使用済燃料乾式キャスク仮保管設備への輸送貯蔵 兼用キャスクB増設に伴う実施計画の変更について

2019年11月 8日

東京電力ホールディングス株式会社

1. 輸送貯蔵兼用キャスクB増設に伴う実施計画の変更概要

キャスク仮保管設備配置概略図（単位：m）

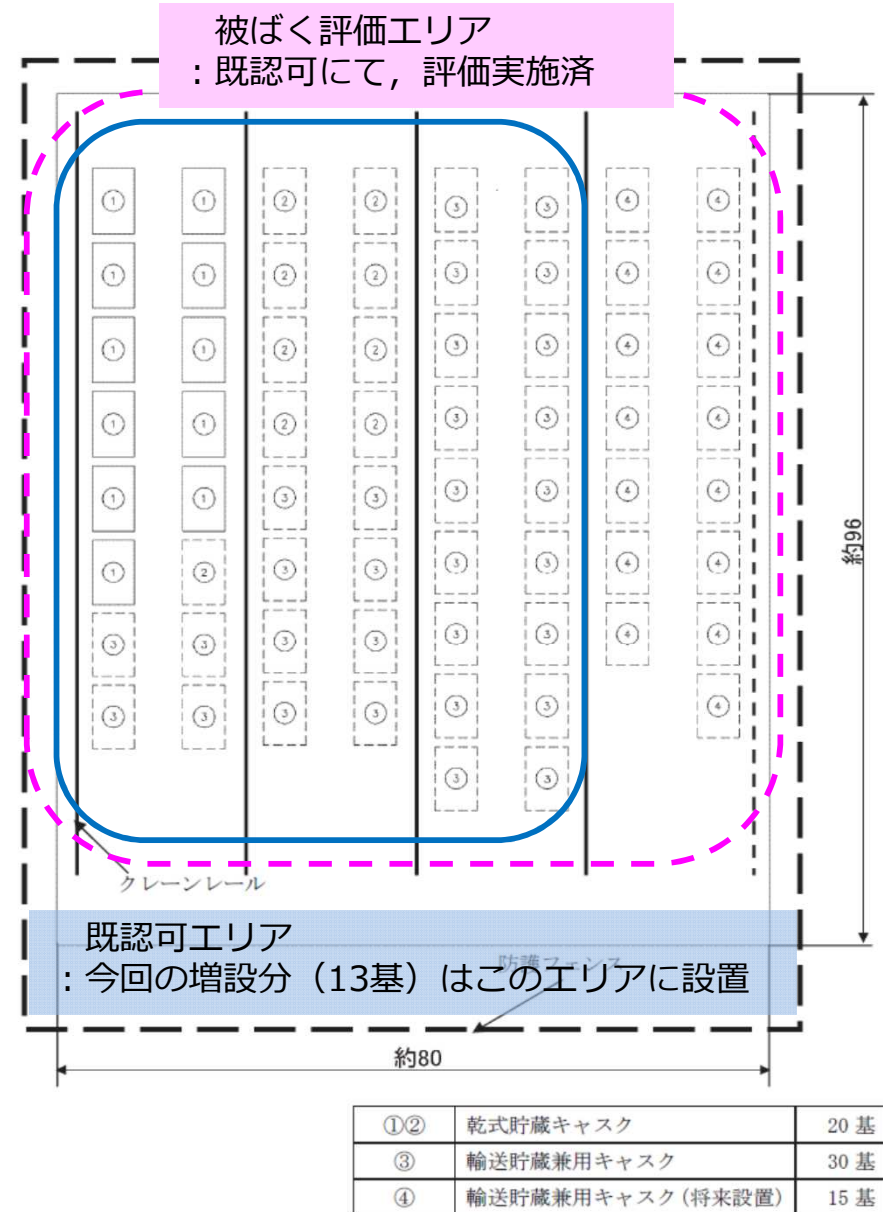
将来設置分を含んだ65基（乾式貯蔵キャスク20基及び輸送貯蔵兼用キャスク45基）で敷地境界線量を評価していること及び今回の増設に伴い、線量評価のインプットとなるキャスクタイプや収納燃料の条件も変わらないことから、敷地境界線量評価に追加的な影響はない。
